柏崎刈羽原子力発電所 第7号機  
工事計画認可申請に係る論点整理について  
(指摘事項に対する回答)

2020年7月30日  
東京電力ホールディングス株式会社

(1)廃棄物処理建屋で用いる地震応答解析手法/応力解析手法の  
妥当性確認【指摘事項に対する回答】

図1 地上2階（T.M.S.L.20.4m）の加速度応答スペクトル

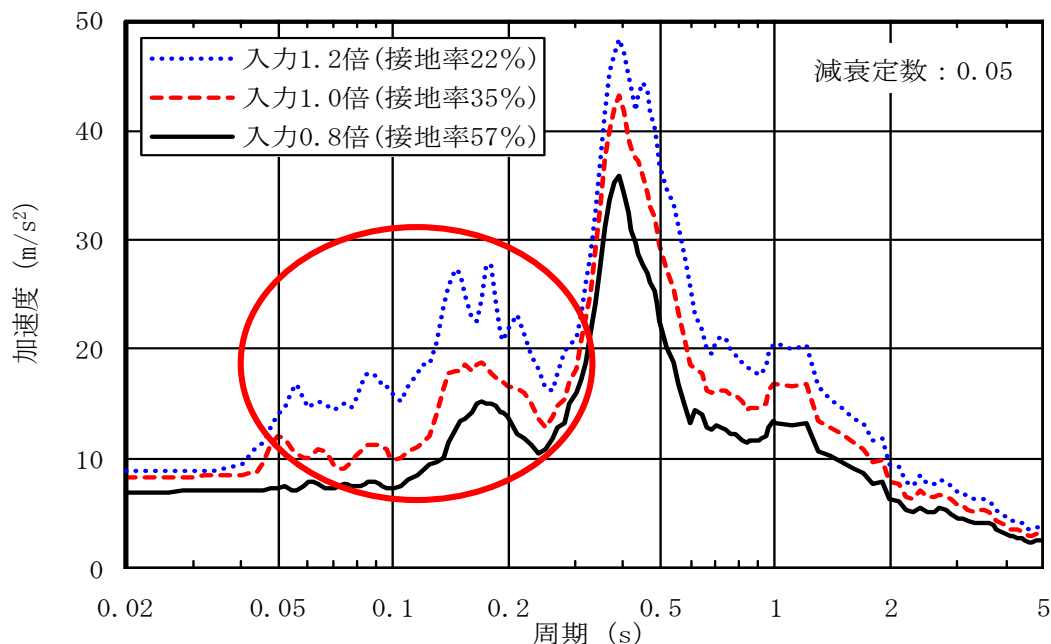
No.	実施日	指摘事項
1	令和2年6月16日 第867回 審査会合	入力を増大させた際の加速度応答スペクトルについて、接地率35%から22%への減少に伴い一部の周期帯に複数のピークが現れ、傾向に変化が見られるため、これらの周期における建屋の挙動も含めて、応答スペクトルの変化に対する考察を説明すること。
2	令和2年6月16日 第867回 審査会合	建屋の応答が低接地率となる場合、基礎浮き上がりに伴う建屋の回転による変形が大きくなるため、隣接建屋への影響について詳細に説明すること。

廃棄物処理建屋の地盤3次元FEM解析結果として、入力地震動を増大させて建屋の応答変化を加速度応答スペクトルで比較した結果、下図に示すように入力1.2倍（接地率22%）のケースでは、0.05～0.2秒程度の短周期域で地上2階の増幅割合が大きい結果となった。今回はこの原因について考察した。

図3 基礎の回転に伴う応答変位の概念図

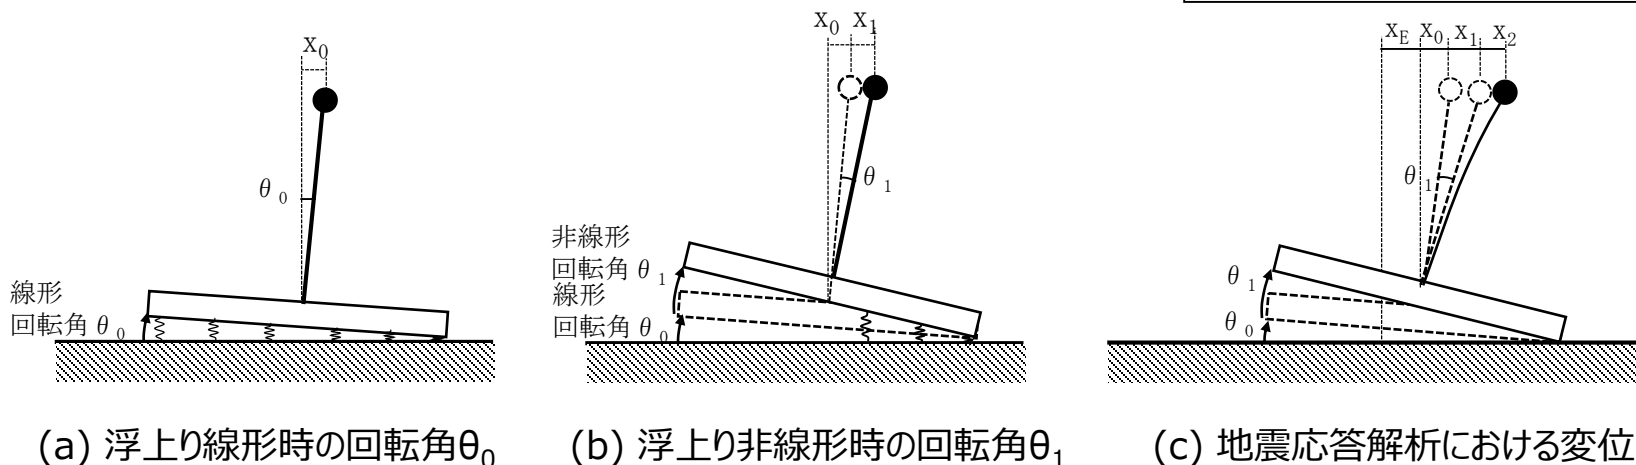
- ・基礎浮上り線形モデルも基礎浮上り非線形モデルも建屋は線形モデルであることから、基礎浮上り非線形モデルのみ増幅がみられるのは基礎の浮上りに起因した現象であることが推察される。
- ・下図に示すように基礎が浮き上がることにより、線形時には回転角 $\theta_0$ が、非線形時には回転角 $\theta_1$ がそれぞれ生じるため、この回転角に伴い上部では高さに応じた水平変位  $x_0$  及び  $x_1$  が生じる。
- ・通常の固有値解析では線形時の回転によるモードは考慮されるが、非線形時の回転によるモードは考慮できないため、モード形をみても応答増幅として現れてこない。
- ・このような回転角 $\theta_1$ に伴う剛体回転挙動が、周期0.2秒以下の増幅においてどの程度含まれているかを確認する。

図4 1.2倍入力に対するバンドパス波形の比較 (6.25Hz~6.90Hz)

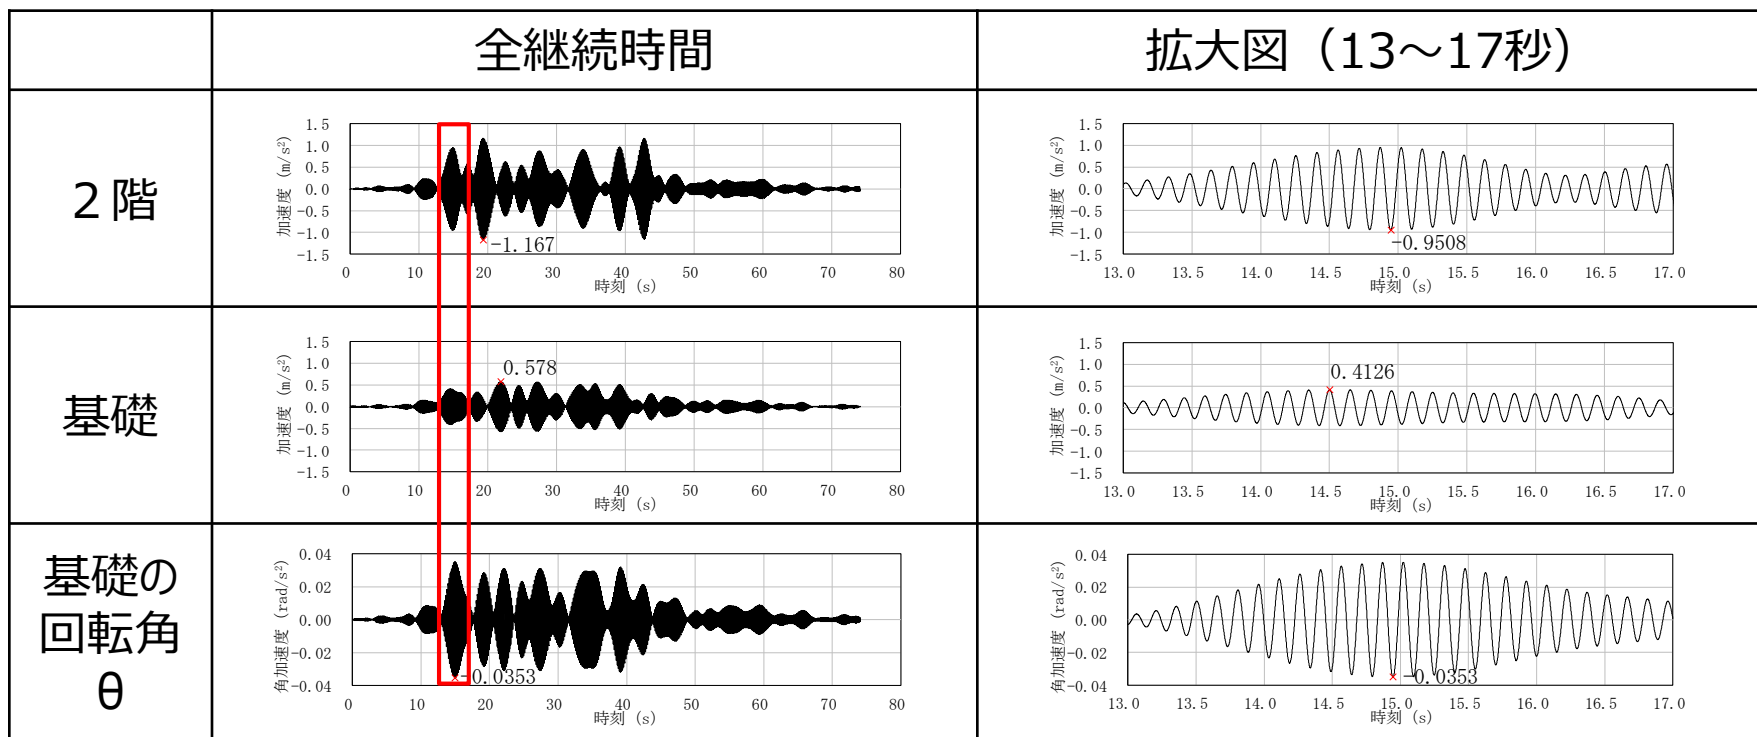
- ・周期0.2秒以下の増幅において回転角 $\theta(\theta_0 + \theta_1)$ に伴う剛体回転挙動の影響がどの程度含まれているかを確認するために、3次と4次の間のピークに着目して、基礎浮上り非線形モデルの基礎上と2階の応答加速度波形の周期0.160~0.145秒(6.25Hz~6.90Hz)のバンドパスフィルター波形（以下「バンドパス波形」という。）を算定した。

図5 バンドパス波形の重ね書き

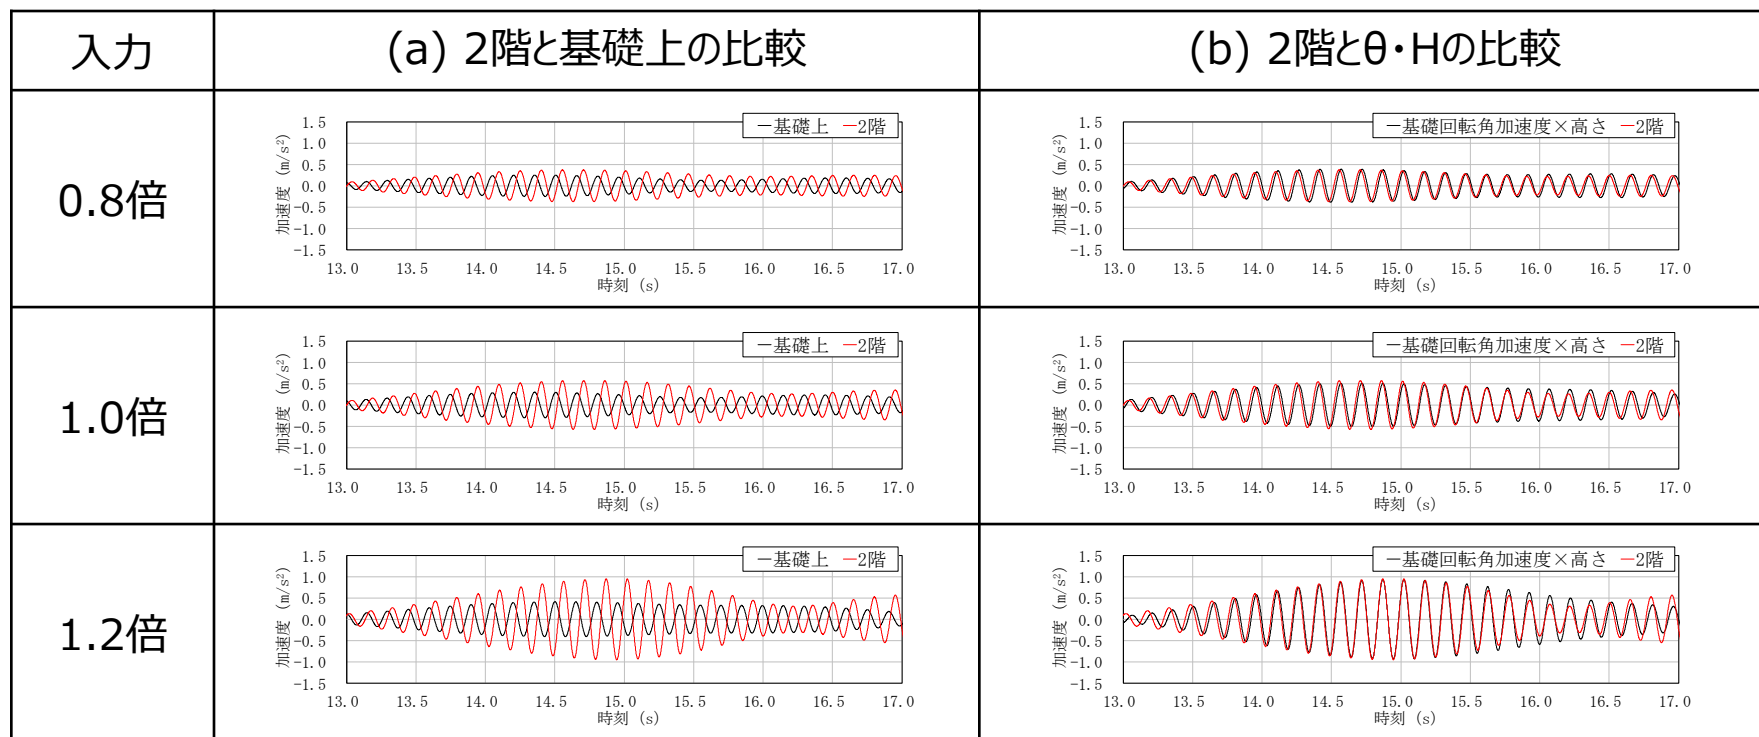
- ・入力を0.8倍,1.0倍,1.2倍とした3ケースのバンドパス波形について, (a) 2階と基礎上, (b) 2階と剛体回転拳動に伴う応答 (基礎の回転角×基礎上から2階までの高さ $H(=26.5\text{m})$ )であり, 「 $\theta \cdot H$ 」と称す。)の波形を重ねて比較した。
- ・(a) 2階と基礎上の比較により, 位相は異なるため, この帯域は建屋のモードに起因したものであるのではないと考えられる。
- ・(b) 2階と $H \cdot \theta$ の比較により, 位相は一致しており, 2階の応答は基礎の回転角に関係していると考えられる。

図6 剛体回転挙動による $H \cdot \theta$ を差し引いた補正波形の比較

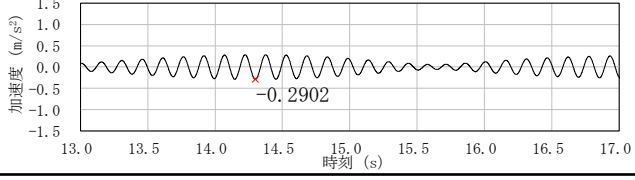
- ・図3に示したように、計算される $X$ は、 $X = x_E + x_0 + x_1 + x_2$ であることから、剛体回転挙動による  $x_0 + x_1 = H \cdot \theta$  を差し引いた応答波形を求めた。
- ・入力倍率により大きく異なっていた応答倍率（2階／基礎上）が、剛体回転挙動による  $H \cdot \theta$  を差し引くことにより、どの入力ケースの応答倍率も同程度になる結果となった。
- ・このため、基礎浮上り非線形時の応答増幅の原因としては、基礎の浮上り非線形により生じた基礎の回転角に伴う幾何学的な建屋上部の変形が追加されたことによるものと考えられる。

以上より、短周期側の複数の周期で見られた応答増幅は、基礎浮上り非線形による基礎の回転に伴う応答増幅が原因であるものと考えられる。

タービン建屋と廃棄物処理建屋間の絶対値和による最大相対変位（ケース1）

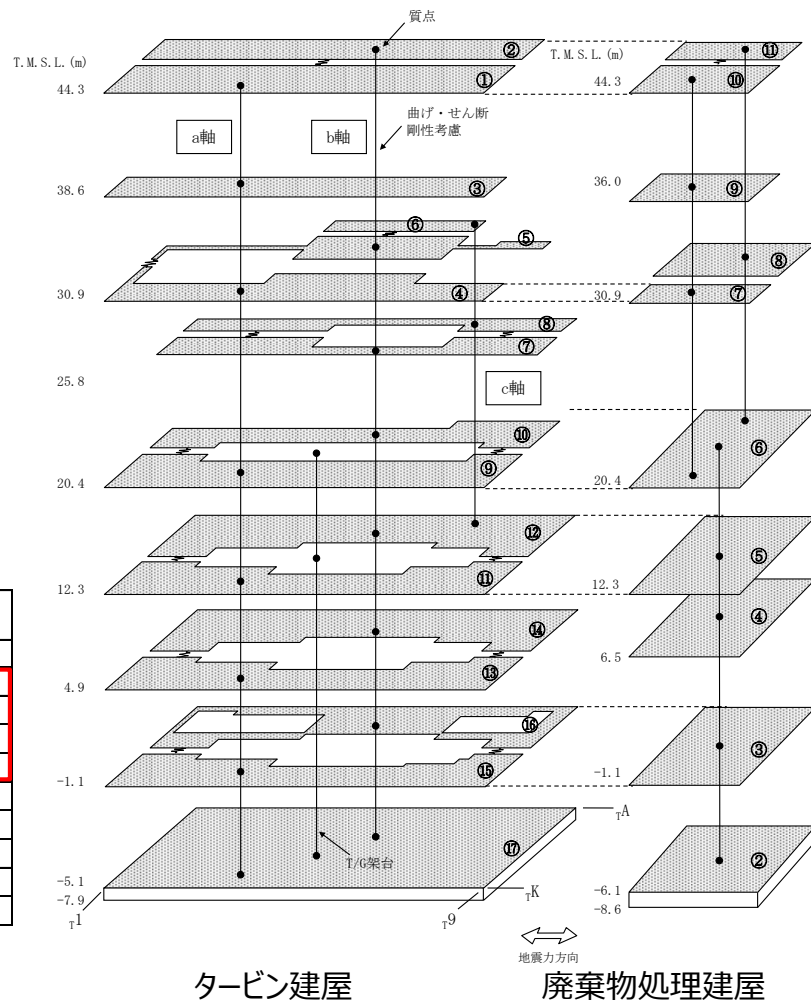
- ・Ss-1,2,3,8は、上層部の最大相対変位がクリアランス（100mm）を超える。
- ・Ss-4～7は、最大相対変位がクリアランス（100mm）以下になる。

タービン建屋（質点①）と廃棄物処理建屋（質点⑩）間の時刻歴和による相対変位（Ss-8ケース3）

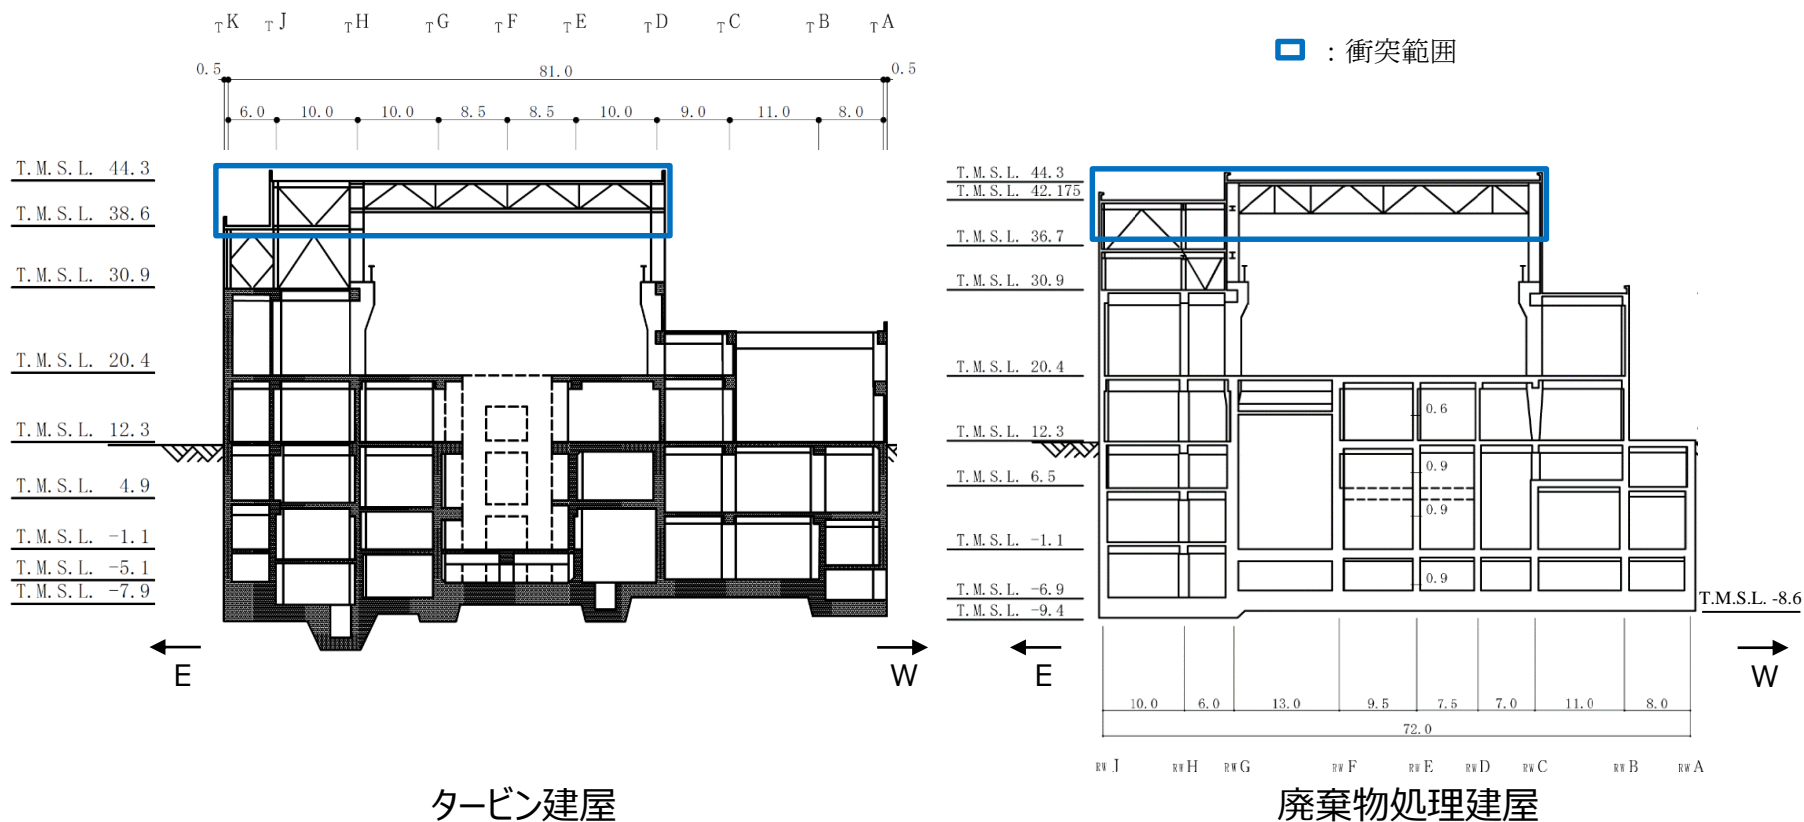
- ・Ss-1,2,3,8の一部ケースにおいて、最大相対変位がクリアランス（100mm）を超える。
- ・T.M.S.L.44.3m位置での最大相対変位は、Ss-8ケース3の137.0mmであり、この時の相対変位の時刻歴和を以下に示す。

建屋平面図 (概略図)

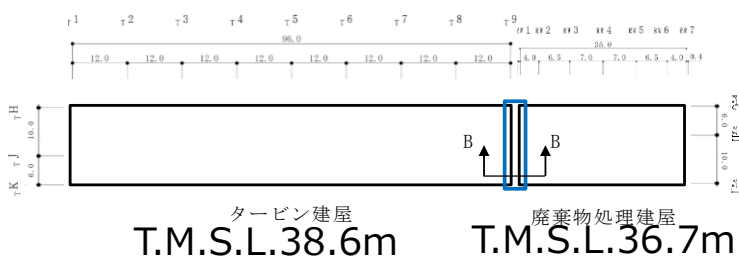
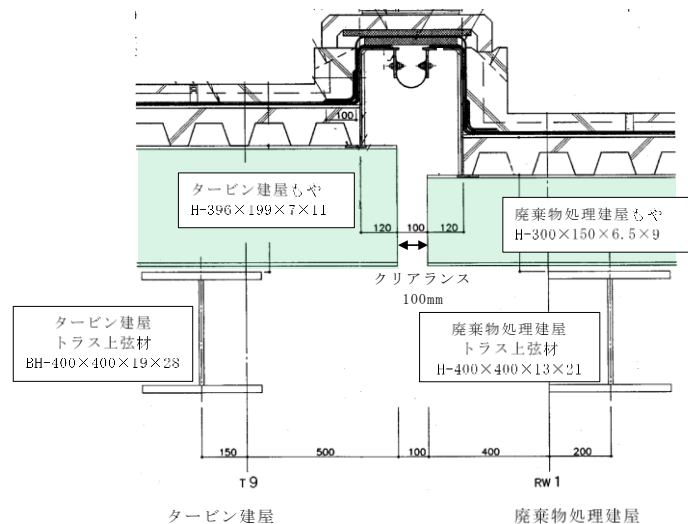
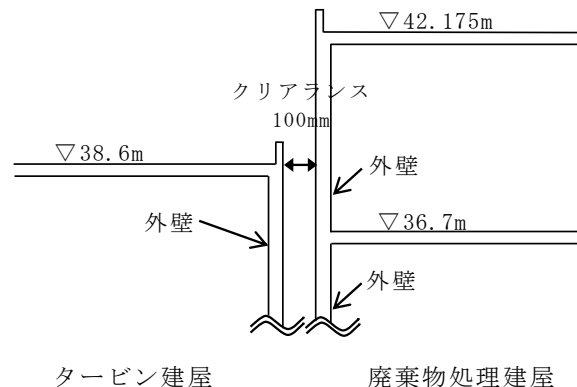
- ・T.M.S.L.44.3mでは、もや同士が衝突する。
- ・T.M.S.L.38.6mでは、外壁同士が衝突する。

タービン建屋と衝突する廃棄物処理建屋のもや

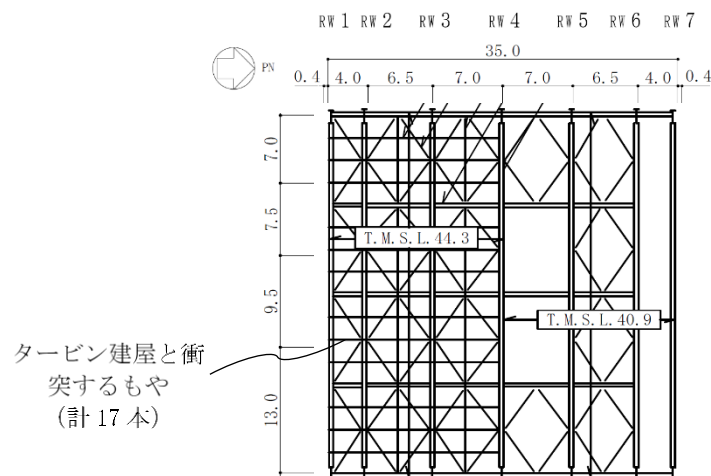
- もやとトラス上弦材との接合部の評価を行い、衝撃力が許容限界を超えないことを確認した。

①衝撃力 (kN)	②ボルトの最大耐力 (kN/本)	接合部の最大耐力(kN)		検定値 ①/④
		③Rw1通り 1箇所当たり (②×ボルト4本)	④Rw1通り (③×もや17本)	
8735	188	752	12784	0.69

廃棄物処理建屋とタービン建屋の衝突時の建屋間隔

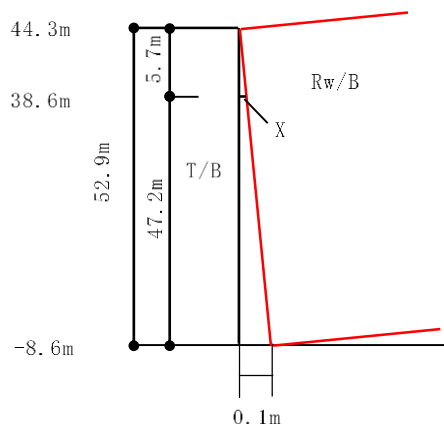
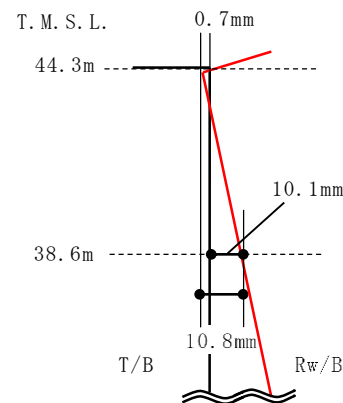
- T.M.S.L.44.3mのもやが衝突した時のT.M.S.L.38.6mにおける廃棄物処理建屋とタービン建屋の建屋間隔を求め、T.M.S.L.38.6mにおける衝突の有無を確認する。
- 衝突時のもやの変形を考慮したT.M.S.L.38.6mにおける建屋間隔は、10.1mmとなり、T.M.S.L.38.6mにおいては衝突しないことを確認した。

- もやの変形量を考慮した建屋間隔は、廃棄物処理建屋が基礎下T.M.S.L.-8.6mからタービン建屋側に転倒（回転）したと仮定し、T.M.S.L.44.3mの相対変位が0mmとなる時のT.M.S.L.38.6mの相対変位を相似則により算出し(①)、この相対変位からもやの変形量(②)を減じて算出する。
